## Aggiornamento Scheda U.I.E. da sottoporre a verifica

Piano Stralcio per l'Assetto Idrogeologico Bacino Reno (art. 12 c. 6 e allegato n. 1 alle NTA)

**Comune: Gaggio Montano**

**Località: Cà de Ladri**

Fig. 1: Modifica della perimetrazione già esistente, delimitata dalla riga di spessore maggiore. L'ampliamento della discarica è indicato con l'areale delle nuove vasche (rosse) e relativa viabilità di servizio (verde).

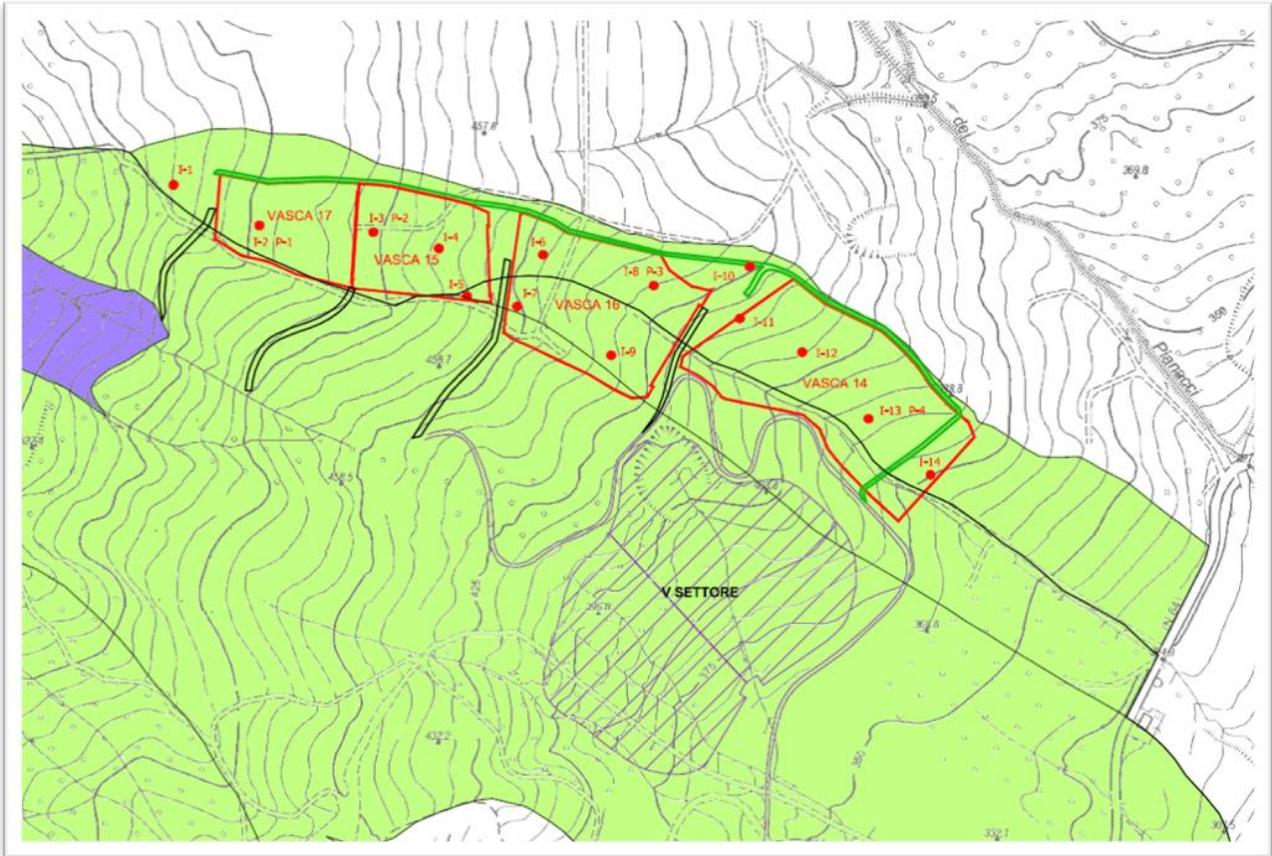
È stato effettuato un controllo degli elementi contenuti nella "Analisi del rischio" rispetto a quanto richiesto dall'Allegato 1 alle norme del PSAI. I risultati sono i seguenti:

- inquadramento geologico: (Presente descrizione – cartografia nella relazione geologica), l'area oggetto d'indagine viene descritta come "ricadente all'interno della zona di affioramento delle Argille a Palombini. Si tratta di argilliti nerastre, fissili, con strati di calcilutiti grigie risedimentate, di spessore da decimetrico a superiore al metro. Nelle argilliti si possono rinvenire intercalati anche strati singoli o pacchi di sottili torbiditi arenaceo-pelitiche con grana da media a finissima. A Sud-Ovest dell'area individuata per la realizzazione del VI Settore, a monte delle Vasche 8 e 9 della discarica, si individua la Litozona argillitica delle Argille a Palombini (APAA). Si tratta di argilliti fissili spesso silicizzate di colore grigio, più chiare se alterate, con intercalazioni di calcilutiti grigie, strutturate in strati da medi a spessi talora a base calcarenitica con patine superficiali di colore bruno, e talora di calcari marnosi in strati molto spessi. Localmente si individuano pacchi di strati sottili arenaceo-pelitici grigio-marroni con rapporto A/P inferiore a 1. Nell'area del VI Settore il substrato non è esposto in superficie. Si individua un orizzonte detritico di copertura, il cui spessore è stato definito dai sondaggi a carotaggio continuo eseguiti. Lo spessore della coltre detritica raggiunge un massimo di 3,0 m (sondaggio I6) e in ampi settori risulta molto esiguo (formazione sub-affiorante)";

- inquadramento geomorfologico: l'area oggetto d'indagine viene descritta come "presentante dalla sommità (circa 520 m s.l.m.) fino a circa 430 m s.l.m. una morfologia caratterizzata da deboli avvallamenti e rigonfiamenti ad andamento irregolare. Queste morfostrutture sono riconducibili alla presenza di una coltre detritica di copertura interessata da fenomeni di soliflusso e/o dinamiche di versante ad evoluzione estremamente lenta e discontinua. L'infiltrazione di acqua in concomitanza di periodi caratterizzati da abbondanti precipitazioni meteoriche determina l'imbibizione dei terreni superficiali con conseguente decadimento delle proprietà geotecniche e plasticizzazione. I depositi argilloso-limosi di copertura in queste condizioni sono interessati da movimenti, che nel contesto in esame non si sviluppano lungo piani di scivolamento definiti e non generano pertanto corpi di frana in cui è possibile identificare zone di distacco e di accumulo."

- inquadramento idrologico: presente descrizione, assente cartografia;
- classificazione degli elementi di dissesto rilevati o desunti da fonti bibliografiche: la zonizzazione non individua elementi di dissesto. Ha conservato unicamente la zona 4 derivata dalla precedente zonizzazione, ma solamente per la mancanza di dati geognostici recenti;

- verifica del grado di interferenza in atto o potenziale tra elementi urbanistici di progetto e elementi di dissesto: presente, si dichiara la non interferenza, dovuta all'assenza di dissesto;

- valutazione preventiva degli effetti derivati dalla attuazione degli interventi di progetto sull'assetto idrogeologico dell'U.I.E: le vasche in progetto si andranno ad impostare interamente in corrispondenza delle argilliti del substrato, pertanto i terreni detritici della copertura saranno, nei lotti oggetto di coltivazione, completamente asportati;

- evidenziazione dei potenziali impatti negativi e delle misure idonee per impedirli, ridurli, o compensarli: lungo il margine superiore di ciascuna vasca è stata prevista la realizzazione di un diaframma di pali trivellati ( $f = 600$  mm), con funzione di sostegno e contrasto nei confronti di eventuali spinte da monte. Questi presidi strutturali si aggiungono alle strutture di base costituite da diaframmi di pali trivellati ( $f = 800$  mm) con sovrastante muro di sostegno in conglomerato cementizio armato. Inoltre lungo i margini laterali delle vasche è stato previsto localmente l'inserimento di opere strutturali, costituite da diaframmi di pali trivellati ( $f = 600$  mm). In particolare, il presidio da realizzare lungo il margine nord-orientale della Vasca 14 intende proteggere la sponda dall'eventuale evoluzione retrogressiva dei dissesti individuabili nella cella pseudo-calanchiva impostata nell'impluvio adiacente. Attualmente le dinamiche attive coinvolgono il pendio a maggiore acclività, che digrada verso il Fosso dei Pianacci, e non raggiungono la fascia di crinale. Tuttavia, in via precauzionale, considerata la prossimità della vasca, è stato ritenuto opportuno interporre un'opera di difesa. Le strutture introdotte invece lungo il margine meridionale della medesima Vasca 14 sono finalizzate alla tutela della viabilità esistente, posta direttamente a monte di un fronte di scavo rilevante. Infine, le strutture considerate lungo il perimetro meridionale delle restanti vasche sono indirizzate a proteggere il fianco del corpo rifiuti da eventuali detensionamenti superficiali in fasce dove il versante adiacente presenta un'acclività non trascurabile. Considerato l'attuale stato dei luoghi, in parte determinato dagli interventi di stabilizzazione funzionali alla realizzazione del V Settore, lungo i nuovi tratti di viabilità di servizio sono state previste esclusivamente opere finalizzate al sostegno di scarpate che si verranno a determinare a seguito dei movimenti terra per impostare la sede viaria. Al fine di garantire

un'adeguata regimazione delle acque superficiali, limitando le infiltrazioni e i fenomeni di ruscellamento superficiale, è stato definito un reticolo di scolo ed allontanamento delle acque di origine meteorica. Il reticolo minore individuato recapita le acque nei capofossi, linee di deflusso di rango superiore, che rappresentano i collettori principali dell'area della discarica. Tali capofossi, poi, indirizzano le acque raccolte al Fiume Reno;

**L'analisi di merito dell'area in oggetto porta a concludere che la zonizzazione proposta è coerente con il livello di pericolosità presente.**

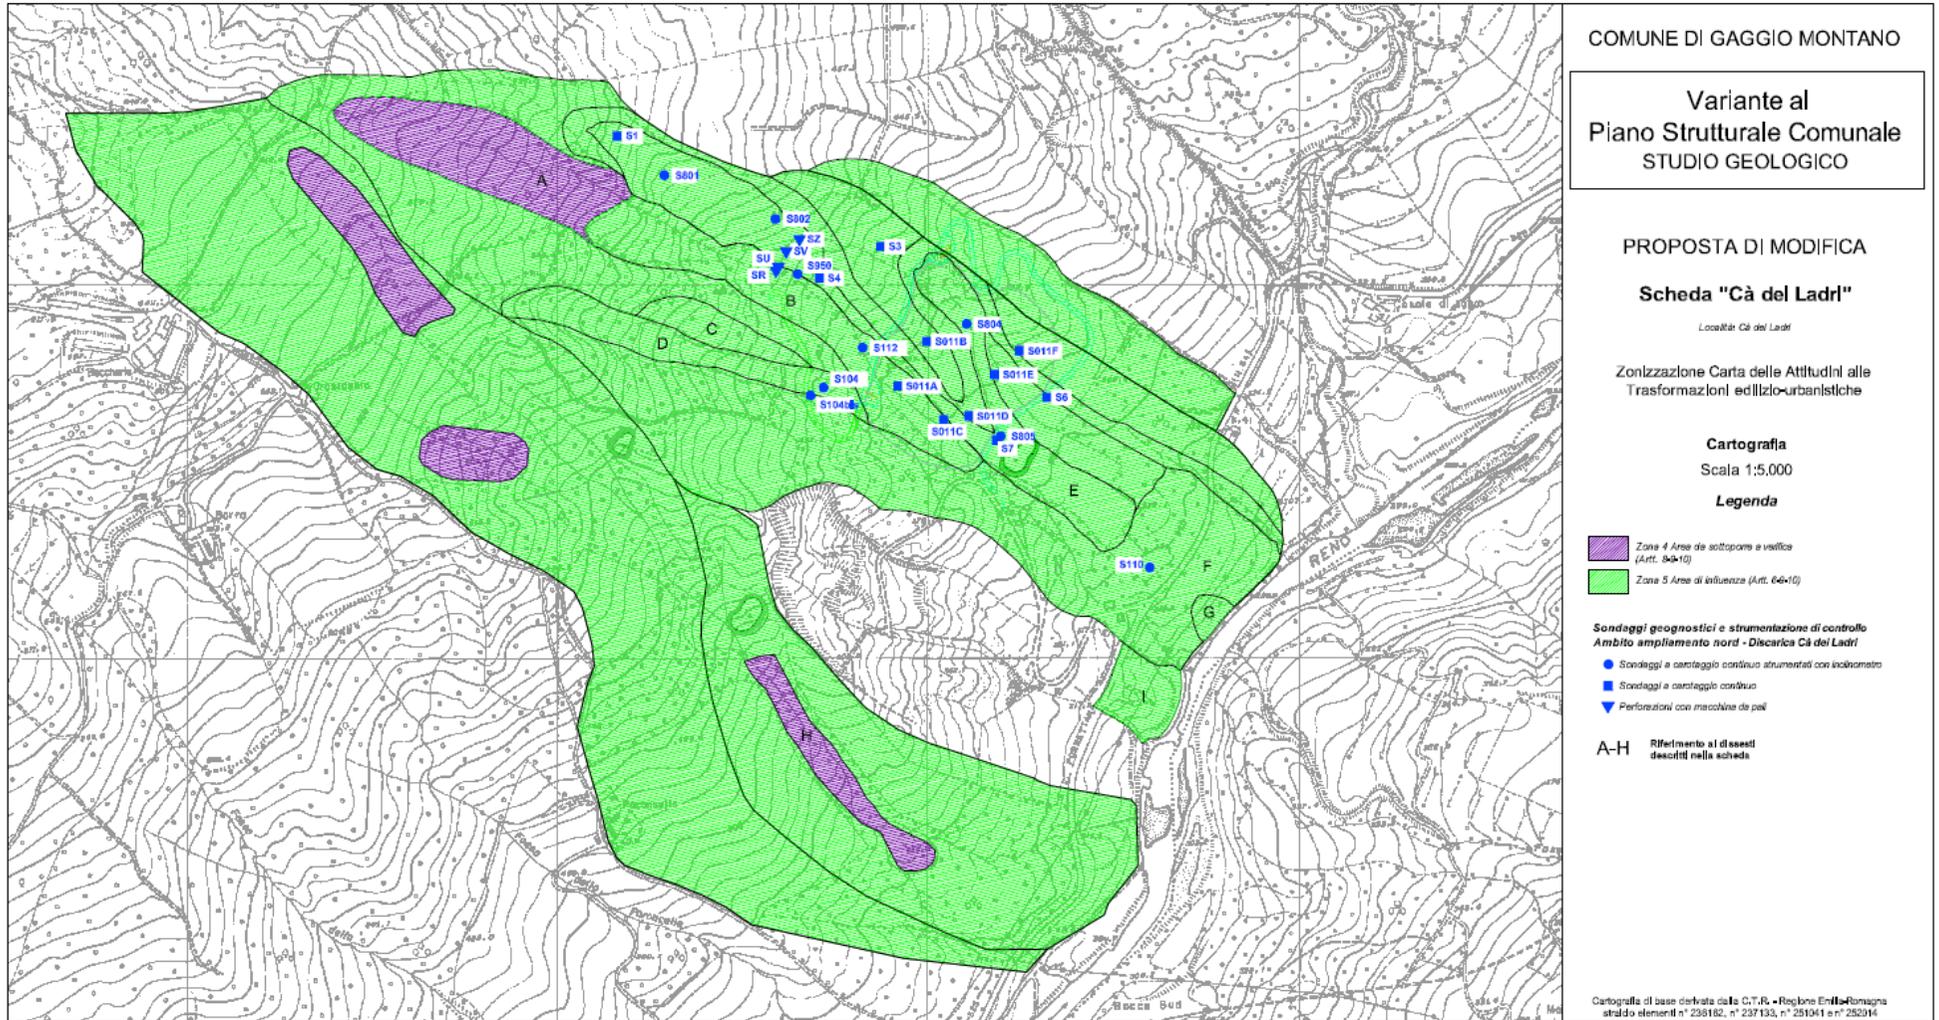
È stata inoltre verificata la presenza e il contenuto dell'“apposito elaborato cartografico a scala 1:5000” contenente:

- perimetro e\o il tracciato degli elementi infrastrutturali di progetto;
- la perimetrazione delle U.I.E. o del versante oggetto di intervento infrastrutturale;
- la zonizzazione dell'area perimetrata in funzione del diverso grado di pericolosità, come di seguito descritta, alla quale verranno applicate le norme di piano relative alle aree a rischio da frana perimetrata e zonizzate;

**Modifica proposta – ampliamento evidenziato in rosso**

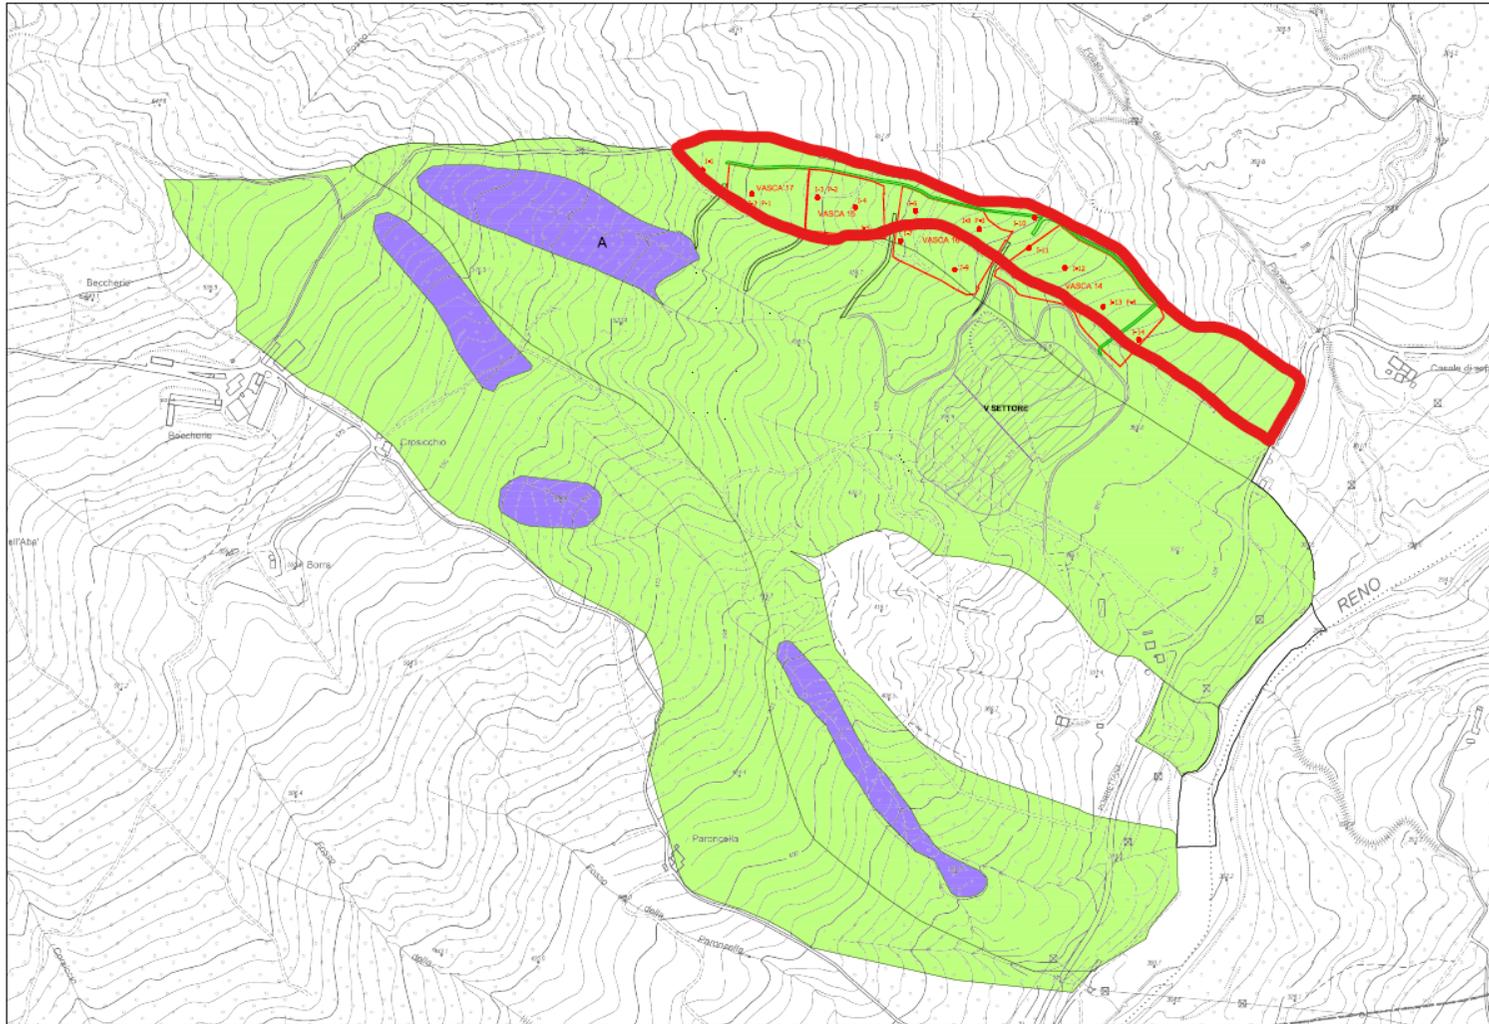
nuova scheda (Allegato n. 1 alle NTA) finalizzata all'ampliamento della "Scheda Ca' dei Ladri" adottata dal Comune di Gaggio Montano nel 2012 e attualmente vigente, mediante zonizzazione di un versante, classificato come "Unità da sottoporre a verifica" (art. 12 c. 6) nella Carta delle Attitudini alle Trasformazioni edilizio-urbanistiche del vigente Piano Stralcio per l'Assetto Idrogeologico del Bacino Reno.

La scheda è focalizzata all'analisi degli ambiti in cui si inseriranno le nuove opere in progetto (ampliamento della discarica di Cà de Ladri), che risultano in parte già zonizzati (scheda vigente adottata dal Comune nel 2012 e già presente nella pianificazione urbanistica comunale) ed in parte oggetto di nuova zonizzazione. Per quanto riguarda la porzione di scheda non interessata dagli interventi in previsione rimane valido quanto riportato nel documento già vigente, a cui si rimanda e che comunque viene ricompreso nella nuova zonizzazione.
